## Onderzoek constructieve veiligheid breedplaatvloeren in bestaande bouwwerken opgeleverd na 1999

In de onderhavige notitie is verslag gedaan van een herbeoordeling van het stappenplan waarbij is nagegaan of, en zo ja op welke wijze het stappenplan in het informatiedocument [3] naar aanleiding van het door de OvV gestelde, zou kunnen worden aangepast om zo het beoogde doel van het stappenplan beter te kunnen bereiken. In het kader van deze herbeoordeling heeft een gesprek plaatsgevonden met de OvV en is er overleg geweest met de leden van door het Ministerie ingestelde klankbordgroep.

figuur 1 Schets van een gebruikelijk vloerontwerp en het vloerontwerp parkeergebouw (bron: figuur 11 uit [4])

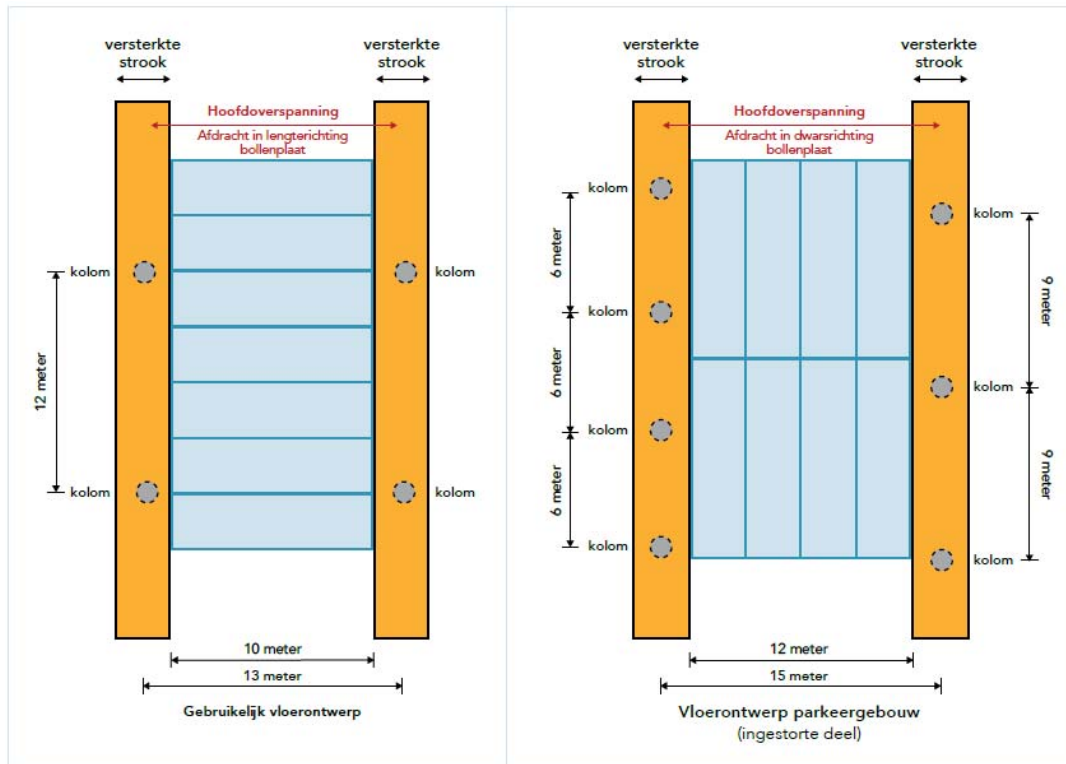
In het rapport van de OvV wordt ingegaan op de krachtsafdracht in de bollenplaatvloer, zie hiervoor figuur 1. In het betoog en middels de figuur wordt de indruk gewekt dat de krachtsafdracht bij een gebruikelijk ontwerp van een als vlakke plaatvloer toegepaste breedplaatvloer zich zou gedragen als bij een moerbint-kinderbintconstructie waarbij de krachtsafdracht eerst plaatsvindt in de

lengterichting van de tussenliggende breedplaten en vervolgens via versterkte stroken naar de kolommen wordt vervolgd. Dit is geen juiste voorstelling van zaken. De krachtsverdeling in een vlakke plaatvloer dient volgens de geldende regelgeving (artikel 5.5(7) van de door het Bouwbesluit 2012 aangestuurde NEN-EN 1992-1-1) te worden bepaald met behulp van de lineaire-elasticiteitstheorie. Dit is ook het geval als de vloer is vervaardigd met breedplaten. De naden tussen de afzonderlijke breedplaten hebben op de krachtsverdeling geen significante invloed.

Het gevolg van het toepassen van de lineaire-elasticiteitstheorie is dat bij het gebruik van bijvoorbeeld een vierkant stramien, zoals in het linkerdeel van het figuur, de buigende (positieve) momenten in het midden van de overspanning in beide richtingen van een gelijke orde van grootte zijn. Oftewel het moment dat over de plaatnaad tussen de breedplaten moet worden overgedragen is gelijk aan het moment dat in de overspanningsrichting van de breedplaten moet worden overgedragen. Ook hier heeft de breedplaat ter plaatse van de plaatnaad een significant positief moment te weerstaan.

In het stappenplan wordt bij stap 2 aangegeven dat de krachtsverdeling in de vloerplaat moet worden bepaald en dat vervolgens moet worden nagegaan of er ter plaatse van de naad sprake is van positieve momenten. Deze aanwijzing is, tezamen met de geldende regelgeving, voor constructeurs voldoende om te kunnen nagaan of het ontwerp van de vloer en de daaruit volgende krachtsverdeling kan leiden tot de kritische situatie ter plaatse van de naden tussen de breedplaten. Het ontwerp van de vloer wordt daarmee al beschouwd. Een aanpassing van het stappenplan is ten aanzien van dit punt niet nodig.
